浜岡原子力発電所
基準津波の策定のうち
プレート間地震の津波評価について
(コメント回答)

2020年11月13日

第509回審査会合（2017年9月15日） コメント一覧表

第717回審査会合（2019年5月24日） コメント一覧表

（内閣府の最大クラスの津波と、津波堆積物の最新知見を含めた痕跡高との比較）

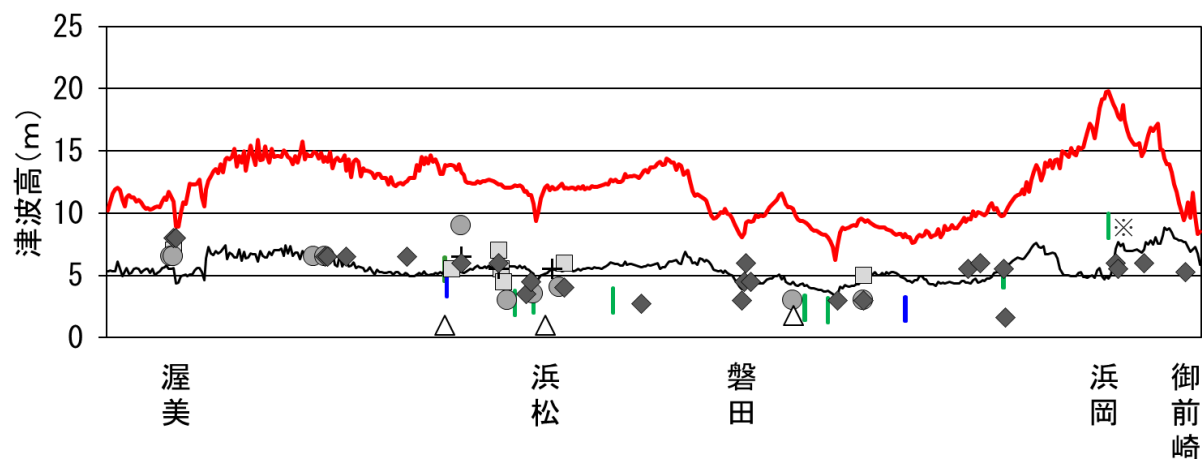
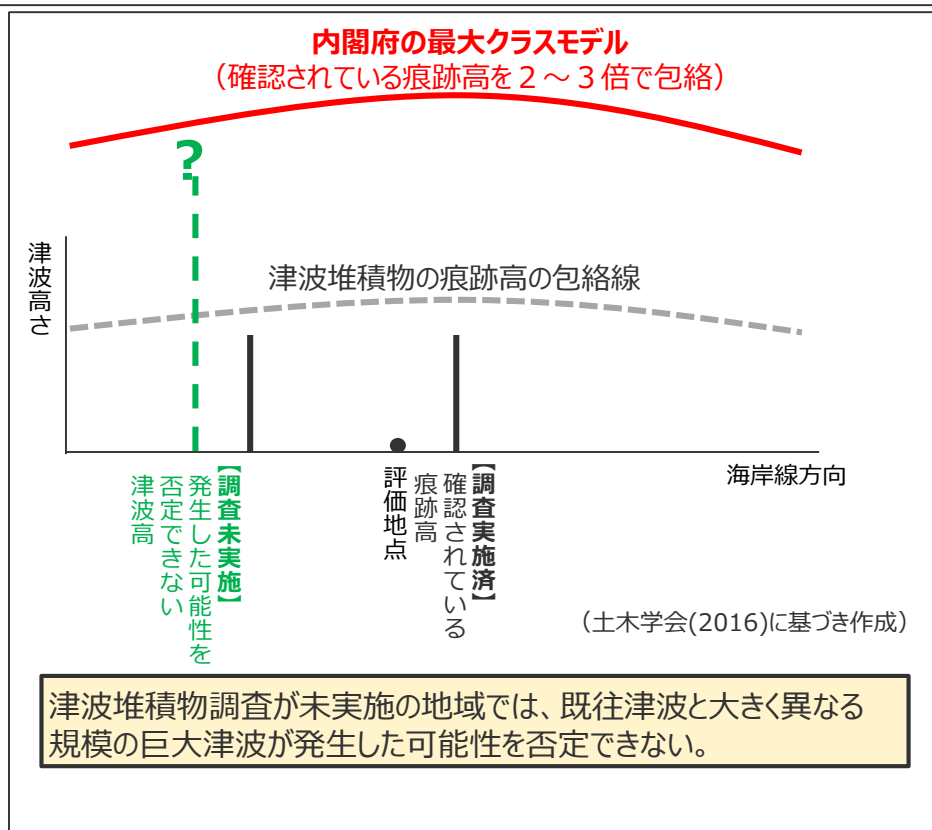
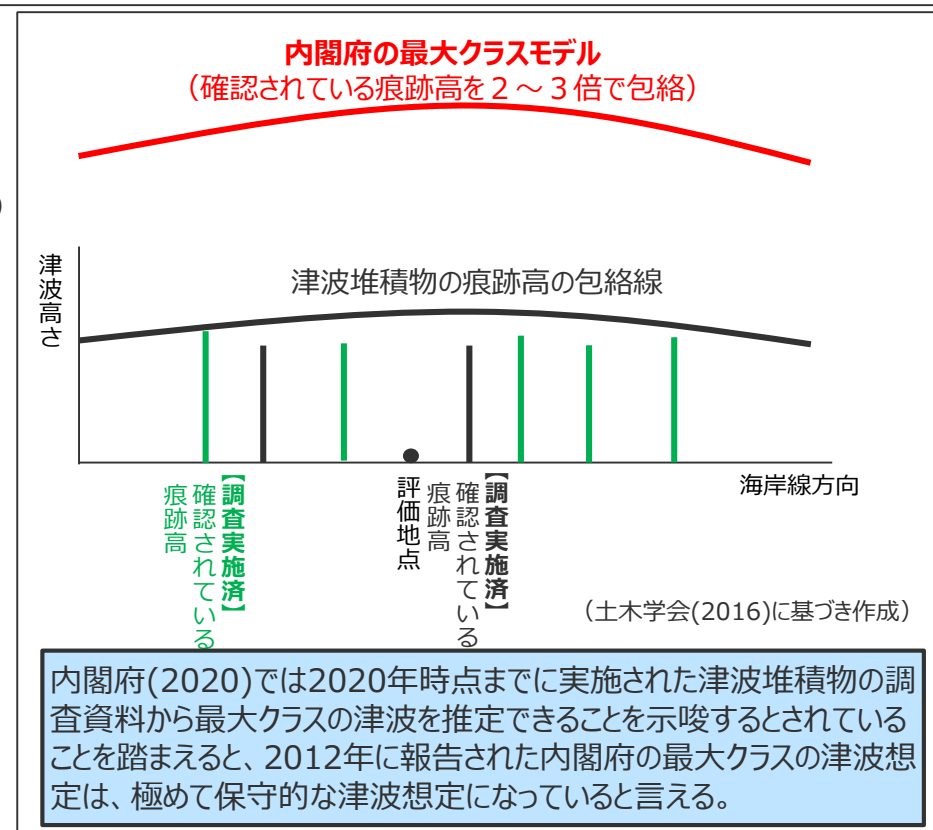
- ・破壊開始点の不確かさは偶然的な不確かさであることから、内閣府の最大クラスモデルに破壊開始点の不確かさが含まれていることの明確な根拠を示せないのであれば、内閣府の最大クラスモデルのすべり量(37m)とライズタイム(60s)の組合せに対して破壊開始点のパラメータスタディを実施すること。
- ・プレート間地震のパラメータスタディにおいて考慮しているすべり量(37m)とライズタイム(120s)の組合せは過去の事例の範囲内の設定であり、過去の事例が少なく自然現象に大きなばらつきがあることを踏まえると、内閣府の最大クラスモデルのすべり量(37m)とライズタイム(60s)の組合せを考慮しない考え方は認められない。内閣府の最大クラスモデルを参考にして波源モデルを設定し、その妥当性を内閣府の最大クラスモデルに依拠するのであれば、内閣府の最大クラスモデルのすべり量(37m)とライズタイム(60s)の組合せを、プレート間地震のパラメータスタディの中で考慮すること。

- 内閣府の最大クラスの津波と、2020年時点までに実施された遠州灘沿岸域の津波堆積物調査に基づく痕跡高とを比較した。
- 歴史記録および津波堆積物から推定される遠州灘沿岸域の津波高は、2020年時点までに実施された津波堆積物調査に関する最新知見を含めても、概ね5～10mであることを確認した。
- 2012年に報告された内閣府の最大クラスの津波は、2020年時点までの津波堆積物に関する最新知見を含めた痕跡高を、遠州灘沿岸域の全域において2～3倍程度上回っていることを確認した。

- 内閣府(2012)では、自然現象にばらつきがあることも踏まえ、2012年報告時点において津波堆積物等に関する知見が限られていたことが議論され、結果として当時確認されていた痕跡高を2～3倍程度で包絡する津波が想定された。
 - 2020年時点までに実施された南海トラフのいずれの地域の調査資料からも内閣府の最大クラスの津波が発生した証拠は見つかっていないことから、南海トラフの全域においてその痕跡を見逃しているとは考えにくく、内閣府の最大クラスの津波は発生していないと考えられる。
- ➔ 2012年に報告された内閣府の最大クラスの津波想定は、2020年時点までの津波堆積物に関する最新知見を含め、確認されている痕跡高を2～3倍程度で包絡する津波となっており、内閣府(2020)では2020年時点までに実施された津波堆積物の調査資料から最大クラスの津波を推定できることを示唆するとされていることを踏まえると、極めて保守的な津波想定になっていると言える。

（各波源モデルの比較）

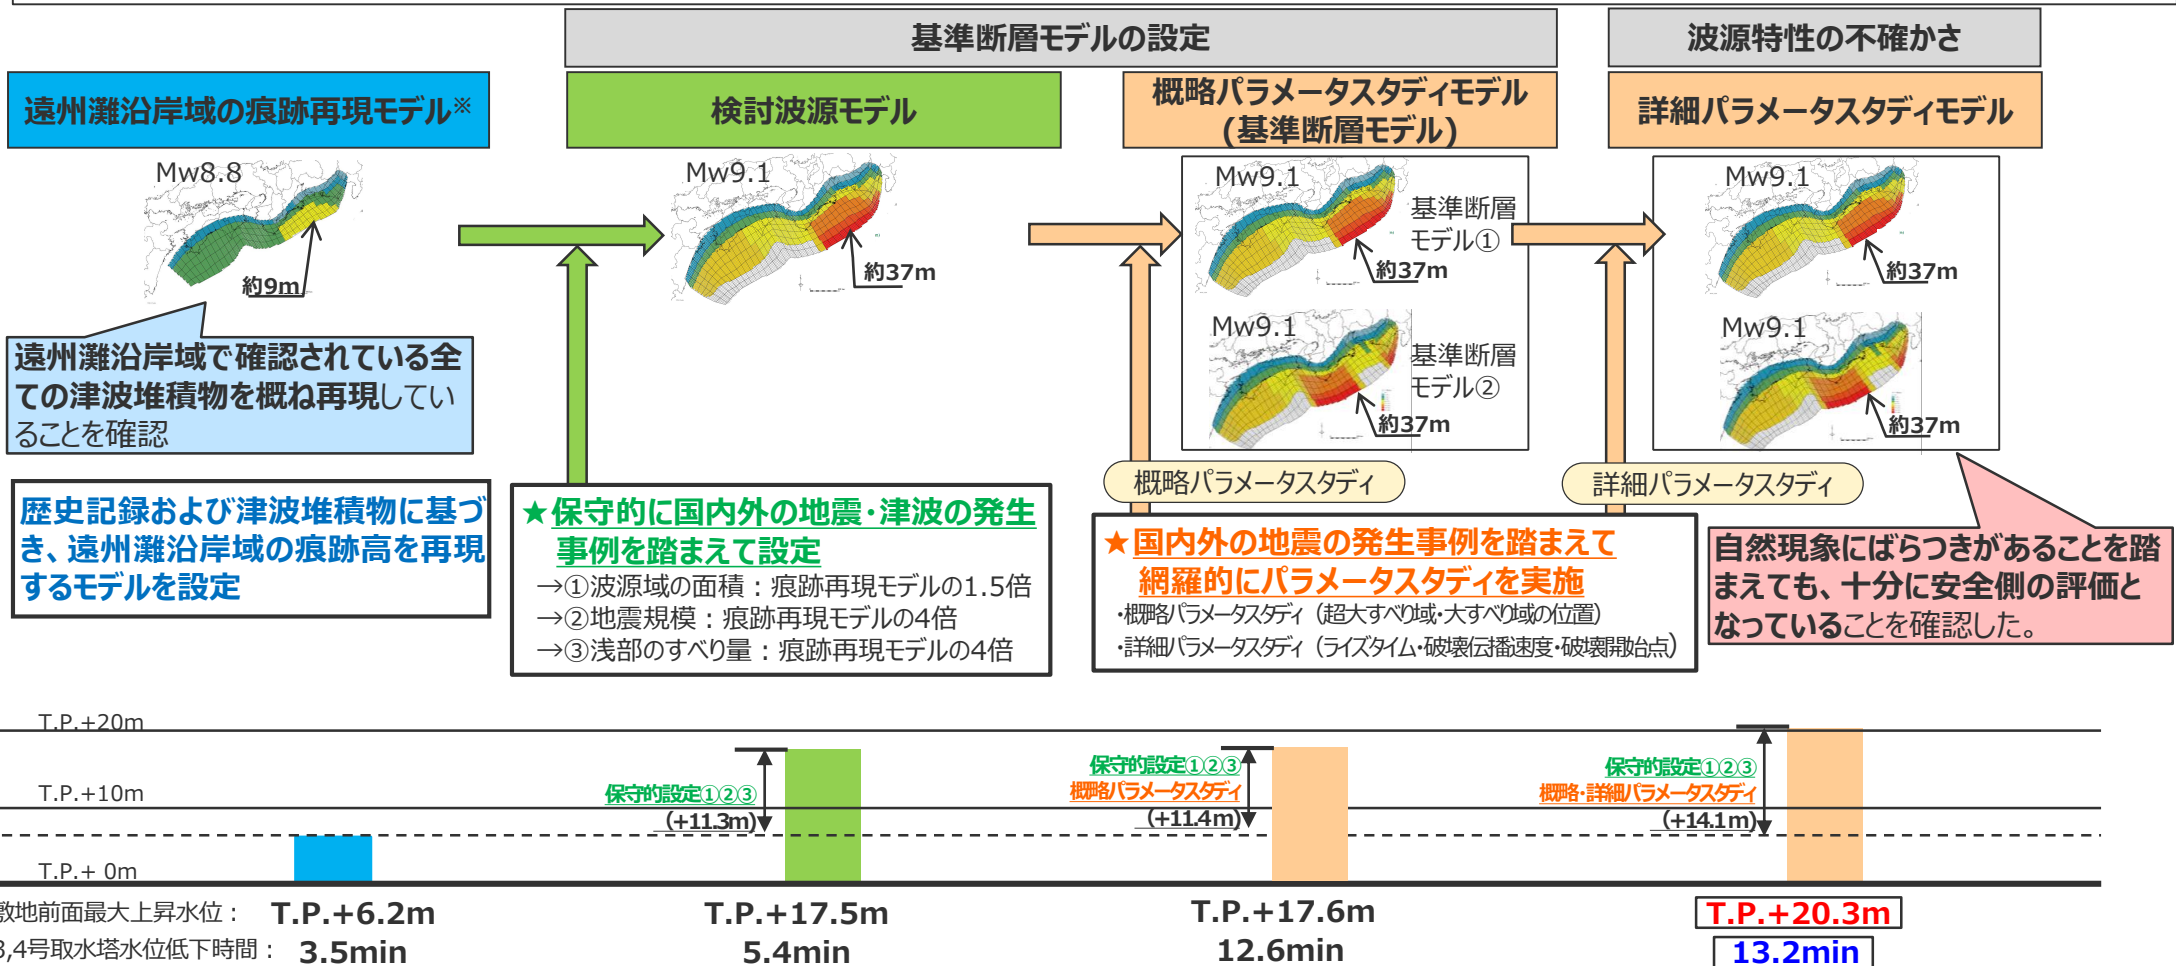
- ・破壊開始点の不確かさは偶然的な不確かさであることから、内閣府の最大クラスモデルに破壊開始点の不確かさが含まれていることの明確な根拠を示せないのであれば、内閣府の最大クラスモデルのすべり量(37m)とライズタイム(60s)の組合せに対して破壊開始点のパラメータスタディを実施すること。
- ・プレート間地震のパラメータスタディにおいて考慮しているすべり量(37m)とライズタイム(120s)の組合せは過去の事例の範囲内の設定であり、過去の事例が少なく自然現象に大きなばらつきがあることを踏まえると、内閣府の最大クラスモデルのすべり量(37m)とライズタイム(60s)の組合せを考慮しない考え方は認められない。内閣府の最大クラスモデルを参考にして波源モデルを設定し、その妥当性を内閣府の最大クラスモデルに依拠するのであれば、内閣府の最大クラスモデルのすべり量(37m)とライズタイム(60s)の組合せを、プレート間地震のパラメータスタディの中で考慮すること。

- ※1 内閣府(2020)では、2020年時点までの津波堆積物の調査資料から最大クラスの津波を推定できることを示唆するとされていること（No.1コメント回答②）、および、南海トラフにおいても、2020年時点までに津波堆積物の調査資料が大幅に拡充されていること（No.1コメント回答③）を踏まえると、2020年時点までの津波堆積物の調査資料を再現できる遠州灘沿岸域の痕跡再現モデルによる津波は、最新の科学的知見に基づく最大クラスの津波と推定される。（No.1コメント回答④）

- ※2 内閣府(2020)および南海トラフにおける2020年時点までの津波堆積物の調査資料の大幅な拡充を踏まえると、遠州灘沿岸域の痕跡再現モデルによる津波が最新の科学的知見に基づく最大クラスの津波として想定されるところ、保守的に国内外の地震の発生事例を踏まえて、結果的にこの遠州灘沿岸域の痕跡再現モデルにこの遠州灘沿岸域痕跡再現モデル津波を2～3倍程度上回る不確かさを考慮したパラメータスディ実施していることを考えると、自然現象にばらつきがあることを踏まえても、十分に安全側の評価となっていることを確認した。（No.1コメント回答④）

- ※3 東北沖地震や南海トラフの最新の科学的知見に基づく分析の結果、内閣府の最大クラスモデルは、「（B）代表パラメータの検討による方法」により少ないケースで安全側の検討を行ったモデルであり、超大すべり域のすべり量とライズタイムの組合せという影響の大きい代表的なパラメータを科学的知見の範囲を超えて非常に大きく設定することにより、超大すべり域・大すべり域の位置、破壊伝播速度、破壊開始点の不確かさの科学的知見に基づく網羅的な組合せの津波影響を代表していることを確認した。（第717回No.4コメント回答）

- ※4 内閣府の議事録等の確認の結果、内閣府(2012)による南海トラフの最大クラスの津波は、当時の科学的知見を基にこれ以上ない津波として、歴史記録および津波堆積物に基づく痕跡高やその再現モデルと比較して検討されており、自然現象にばらつきがあることも踏まえ、2012年報告時点において津波堆積物等に関する知見が限られていたことが議論され、結果として当時確認されていた痕跡高を2～3倍程度で包絡する津波が想定されたことを確認した。また、南海トラフの津波評価に影響の大きいすべり量等のパラメータを非常に大きく設定することにより、津波評価に影響の小さい破壊開始点等のその他のパラメータの不確かさの影響を代表する方法（（B）代表パラメータの検討による方法）で不確かさが考慮されたことを確認した。（No.1コメント回答①）

- ※5 2012年に報告された内閣府の最大クラスの津波想定は、2020年時点までの津波堆積物に関する最新知見を含め、確認されている痕跡高を2～3倍程度で包絡する津波となっており、内閣府(2020)では2020年時点までに実施された津波堆積物の調査資料から最大クラスの津波を推定できることを示唆するとされていることを踏まえると、極めて保守的な津波想定になっていると言える。（No.1コメント回答③）
